ZIE BIJZONDERE
VOORWAARDE(N)

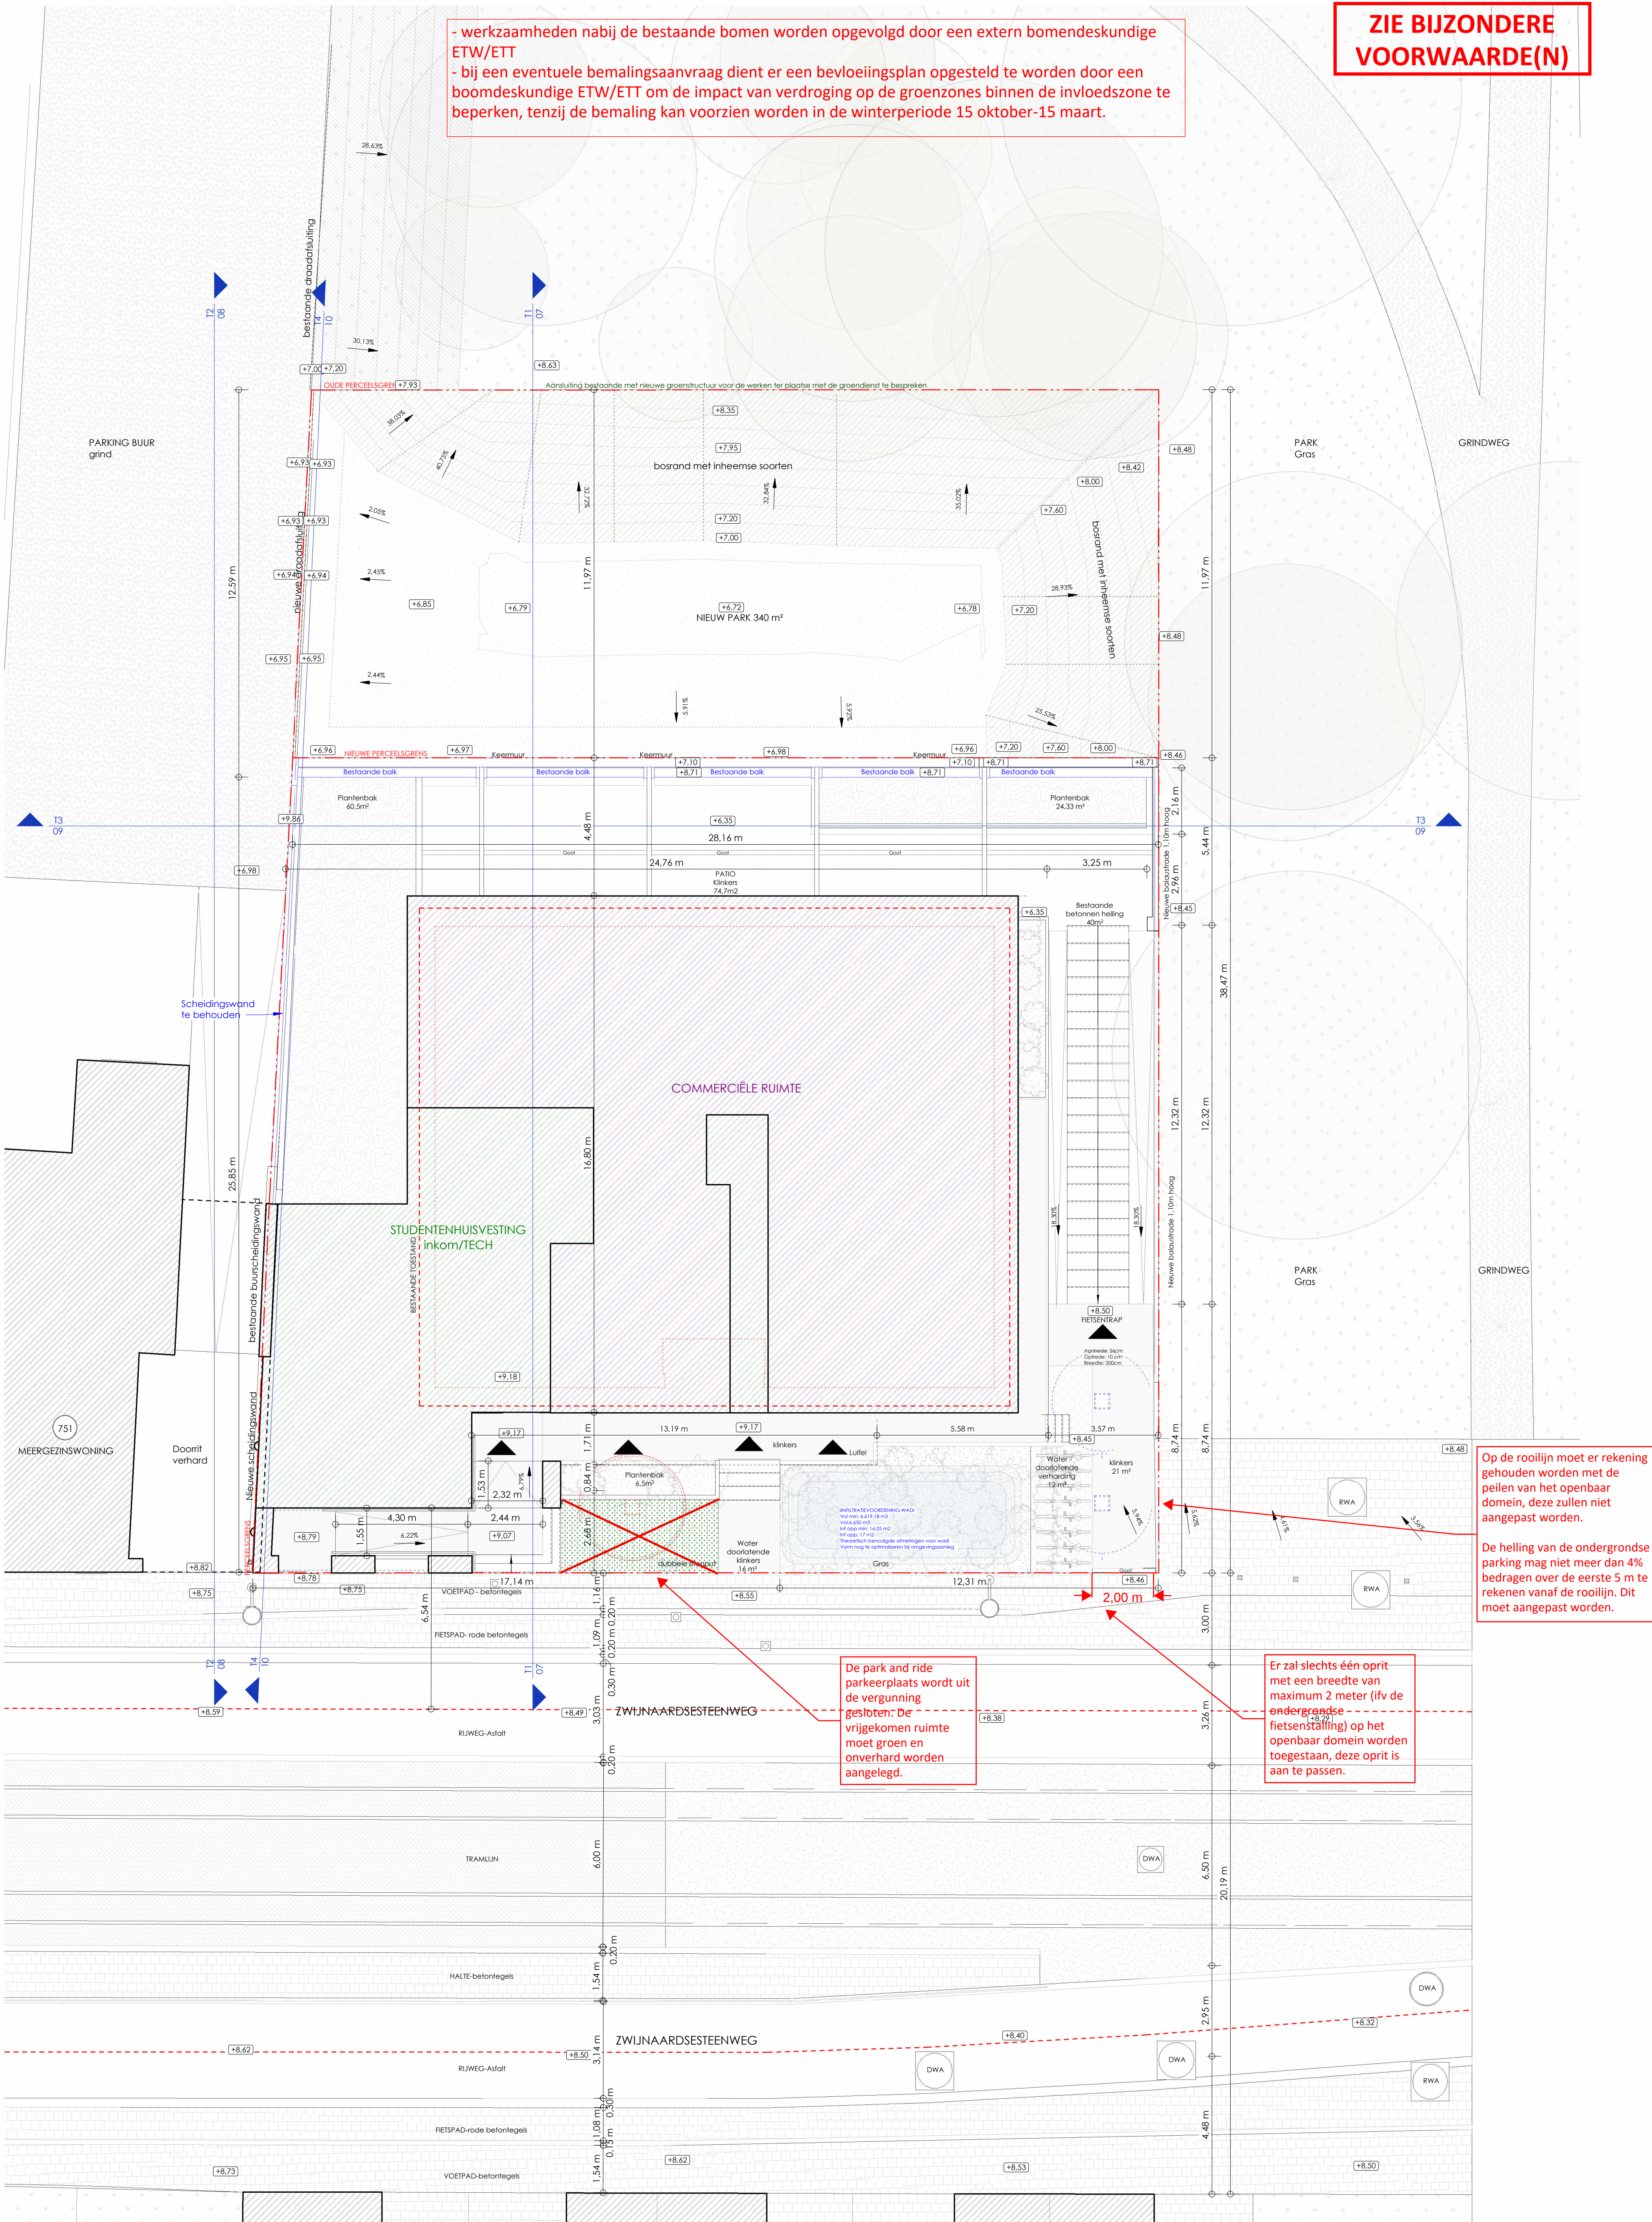
- werkzaamheden nabij de bestaande bomen worden opgevolgd door een extern bomendeskundige ETW/ETT
- bij een eventuele bemalingsaanvraag dient er een bevoeiingsplan opgesteld te worden door een boomdeskundige ETW/ETT om de impact van verdroging op de groenzones binnen de invloedszone te beperken, tenzij de bemaling kan voorzien worden in de winterperiode 15 oktober-15 maart.

Op de rooilijn moet er rekening gehouden worden met de peilen van het openbaar domein, deze zullen niet aangepast worden.

De helling van de ondergrondse parking mag niet meer dan 4% bedragen over de eerste 5 m te rekenen vanaf de rooilijn. Dit moet aangepast worden.

De park and ride parkeerplaats wordt uit de vergunning gestoten: De vrijgekomen ruimte moet groen en onverhard worden aangelegd.

Er zal slechts één oprit met een breedte van maximum 2 meter (ifv de ondergrondse fietsenstalling) op het openbaar domein worden toegestaan, deze oprit is aan te passen.
